PM-BULLER

UPPDRAG DP Norr om Centralen SBK	UPPDRAGSLEDARE Perry Ohlsson	DATUM 2020-11-18
UPPDRAGSNUMMER 13009432	UPPRÄTTAD AV Perry Ohlsson	GRANSKAD AV

Komplettering och förtydligande av bullerutredningar för detaljplan Norr om Centralen i Göteborg

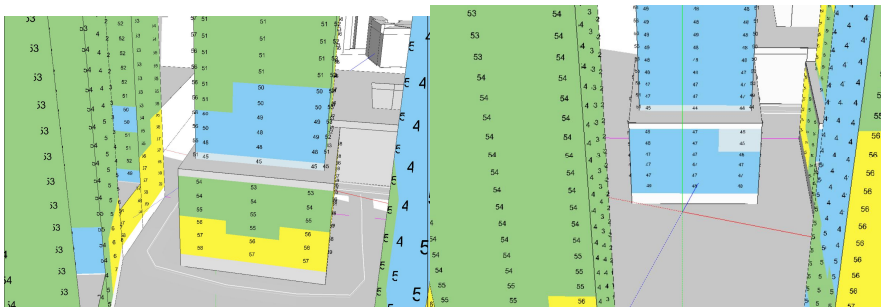
Bullerberäkningen har tagits fram för tre olika scenarion. Av beräkningarna framgår det att lägenheter kan uppföras som uppfyller trafikbullerförordningens värden, till exempel genom att uppföra lägenheter under 35 m² i bullerutsatta lägen. De trafikdata för väg- och tågtrafik, hastigheter samt prognosår som har använts behöver framgå av bullerberäkningen. Se även Trafikverkets synpunkter gällande buller.

Kommentar: De trafikdata som använts är samma som i tidigare bullerutredning.

Trafikindatan är kontrollerad och huvuddelen stämmer, det är någon enstaka som inte stämmer helt men det bör inte påverka sluresultatet.

Trafikmängder inom Planområdet DP "Norr om Centralstationen" 20200604

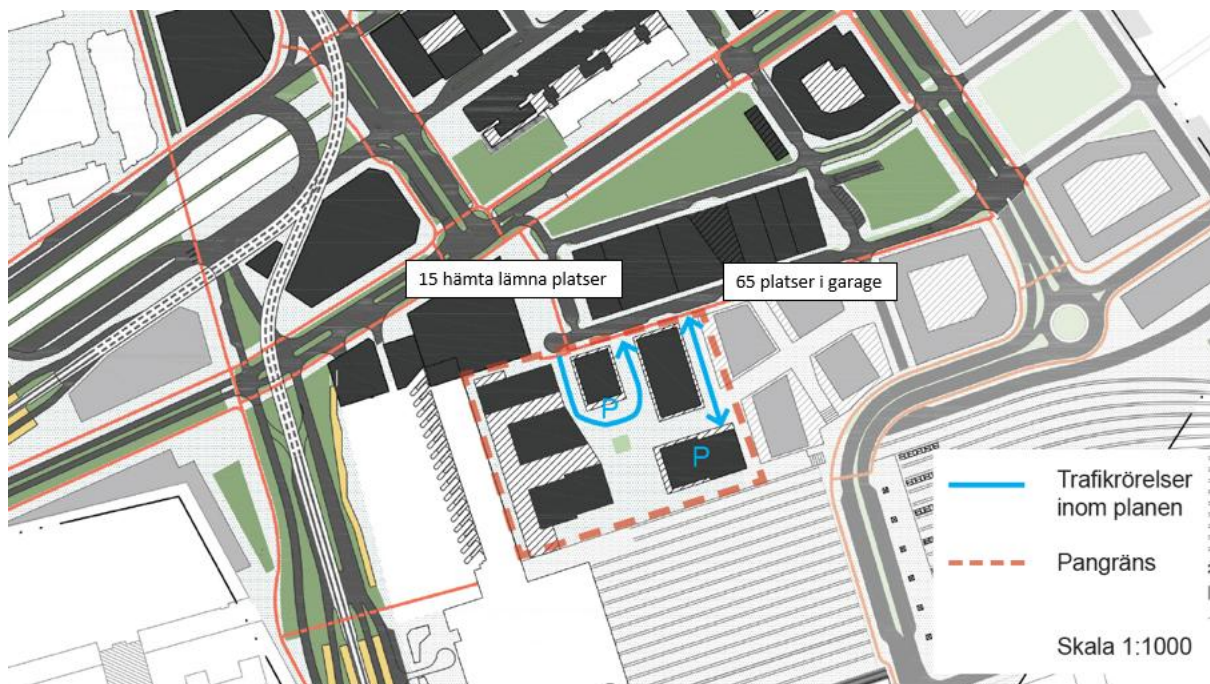
Bedömning om de begränsade trafikmängder i låghastighet (max 25km/h?) som parkerings situationen möjliggör inverkar på bullret så att ljuddämpad sida problematiseras. Se trafiksiffror i bilaga 3

I områdets norra del är 15 platser avsedda för "Hämta/lämna". Bilarna som använder sig av dessa platser kan förväntas ha en mycket kort uppehållstid. Antag att varje bil under högtrafik stannar mellan 3 och 5 minuter, vilket i sådana fall innebär att varje hämta/lämna-plats omsätts 12-20 gånger i timmen under den högst belastade tiden. Vidare antas att maxtimmen utgör ca 10% av dygnstrafiken och att bilarna kör runt ytan enligt den blå pilen i ovanstående bild. Detta innebär att mellan **1800 och 3000 fordon (=fordonsrörelser) per dygn** trafikerar den aktuella ytan.

I områdets östra del planeras för 65 platser i P-garage. Dessa platser kan förväntas ha en något längre uppehållstid än hämta/lämna platserna. Antag att varje bil stannar i 10-20 minuter vilket innebär att varje parkeringsplats omsätts 3-6 gånger per timme under den högst belastade tiden. Vidare antas att 90% av platserna är belagda under maxtimmen och att denna timme även i detta fall utgör ca 10% av dygnstrafiken. Eftersom bilarna kör samma väg in som ut ur P-huset behöver antal bilar multipliceras med 2 för att få antalet fordonrörelser. Det totala antalet fordonrörelser till- och från Parkeringshuset blir då mellan **1755 och 3510 (anm. skall vara 3500-7000) per dygn**.
